Anlage 7.1

380-kV-Leitung Wahle - Mecklar

Abschnitt : UW Hardeggen - UW Mecklar, LH-11-3040
Teilabschnitt C: UW Hardeggen - Landesgrenze NI/HE

Lage-/Grunderwerbsplan Sonderlageplan Mast-Nr. C039 - Mast-Nr. C042 Deckblatt

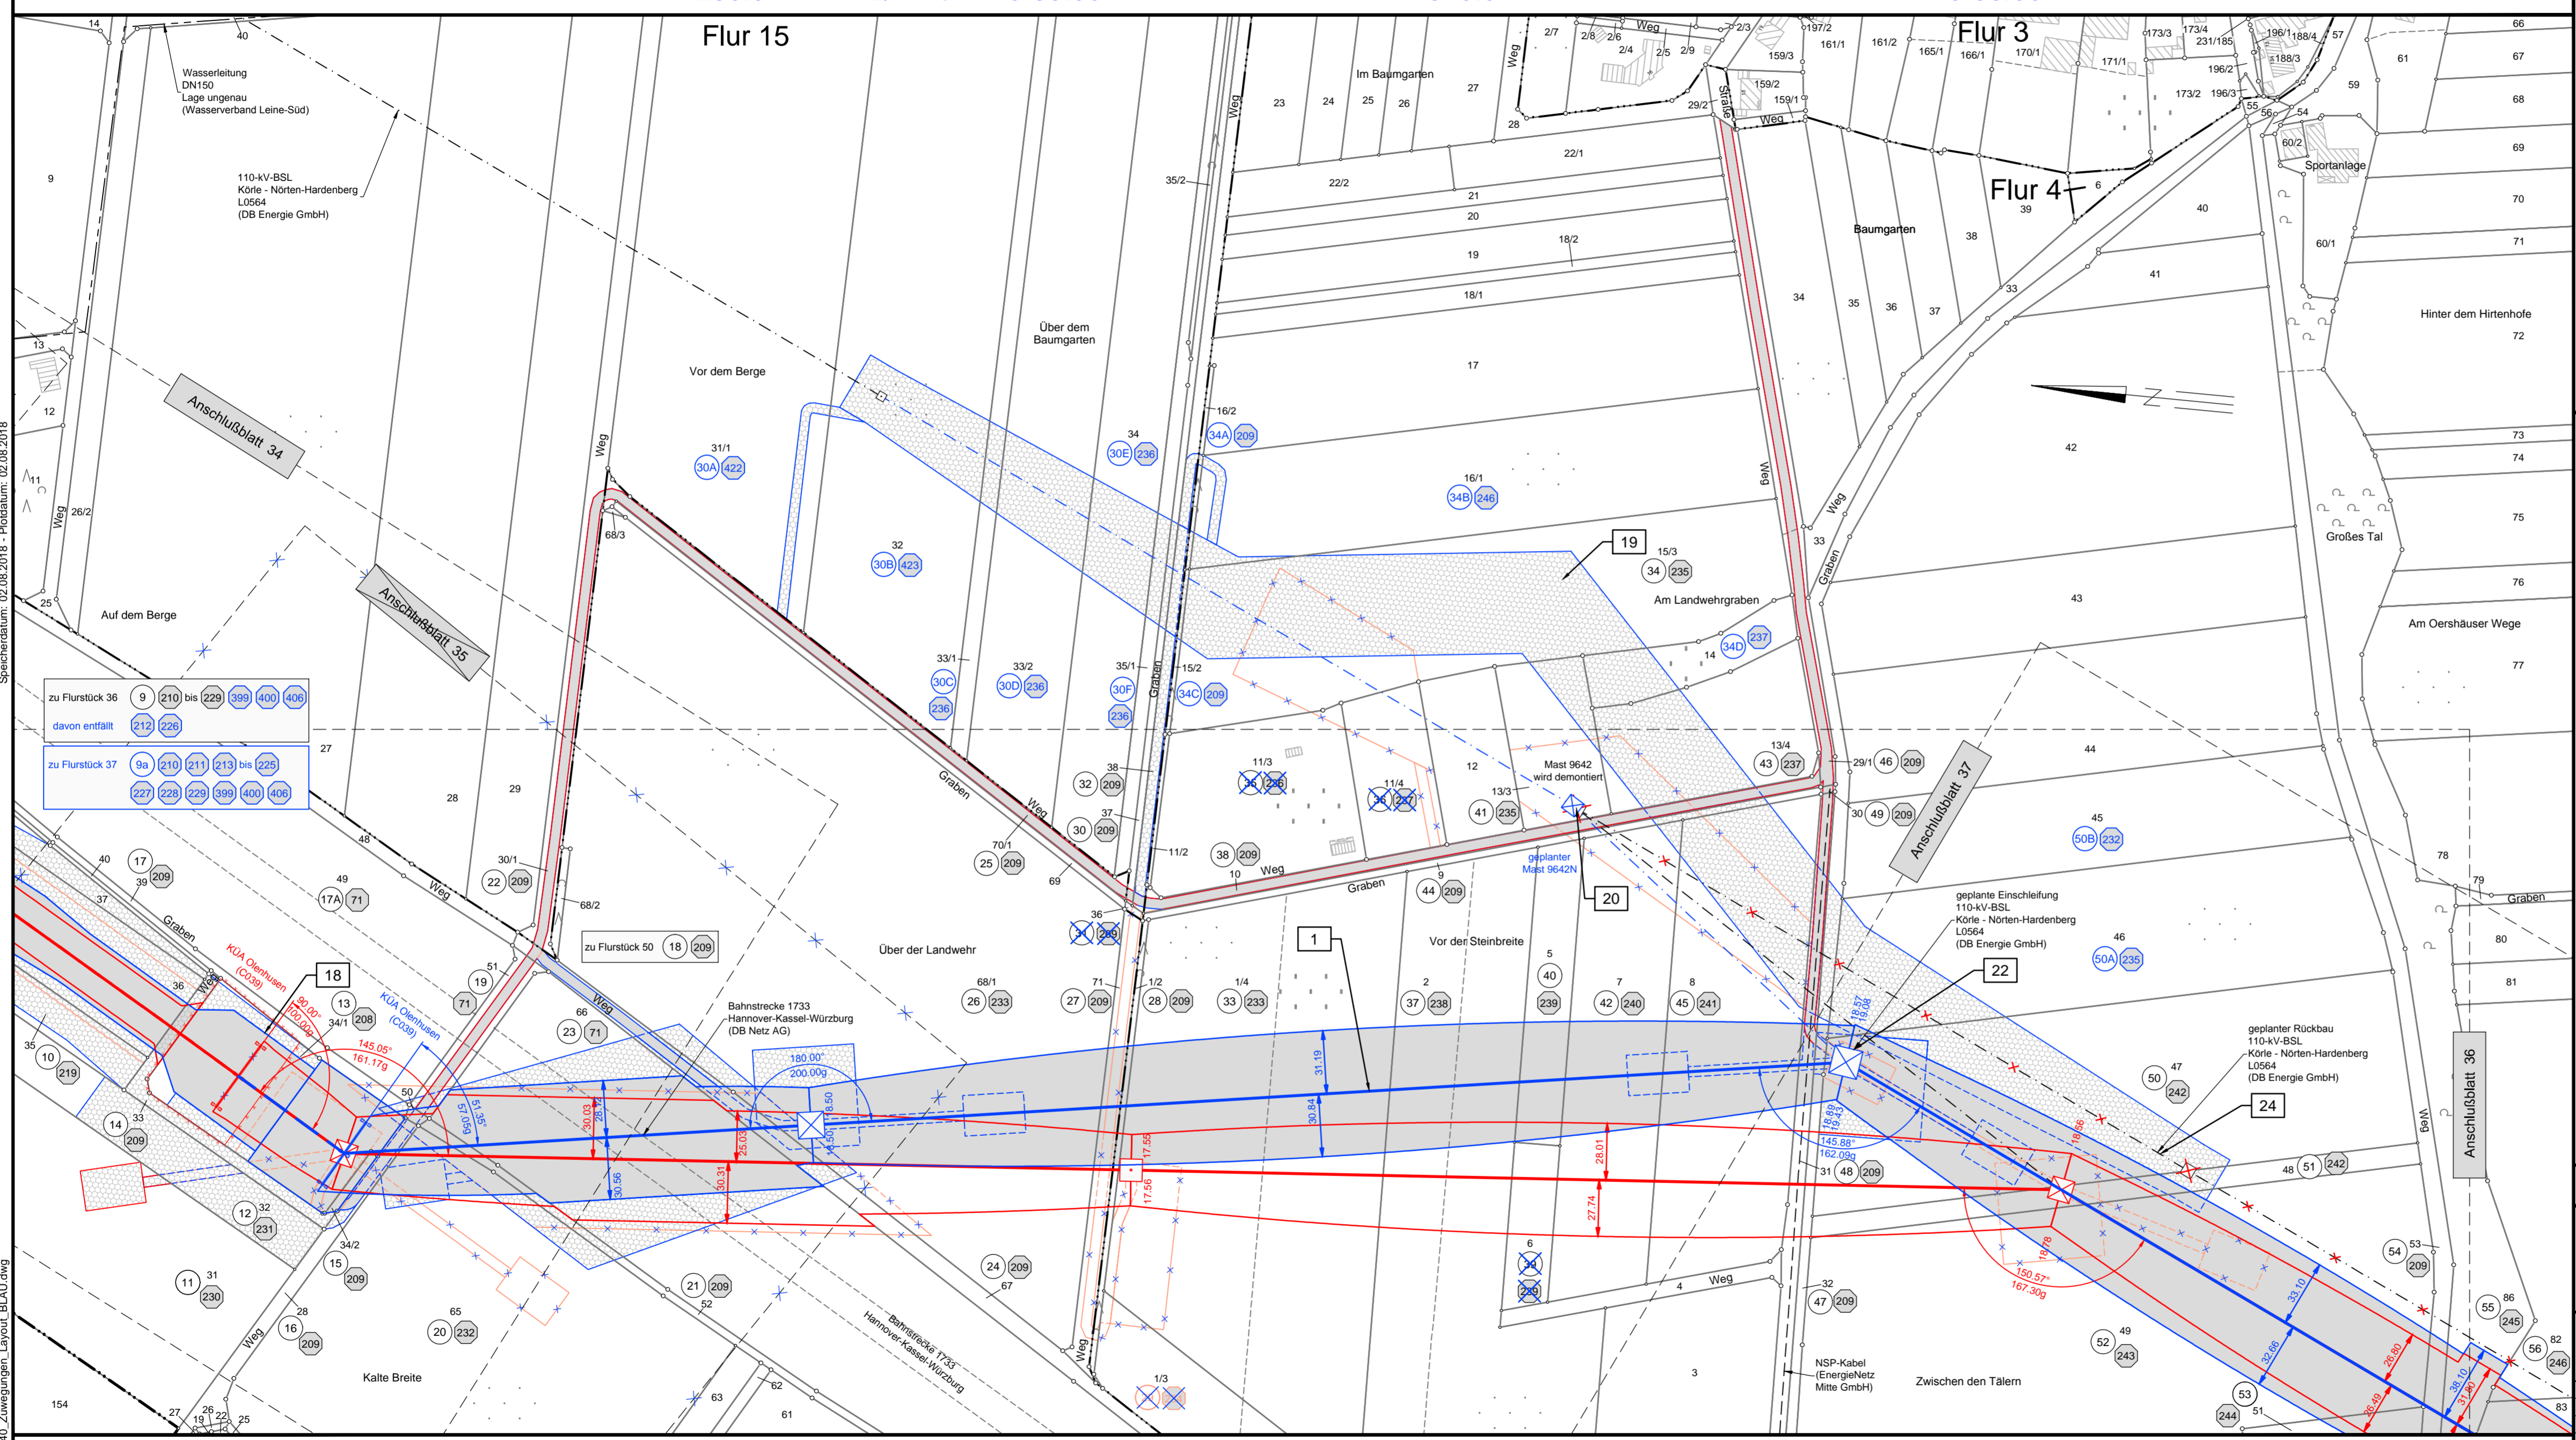
~~C040~~
WE/WAdiff 140-27.00
-387.9-
-230.5-

~~-458.5-~~
~~-510.9-~~

Darstellung in blau entspricht Deckblattänderung
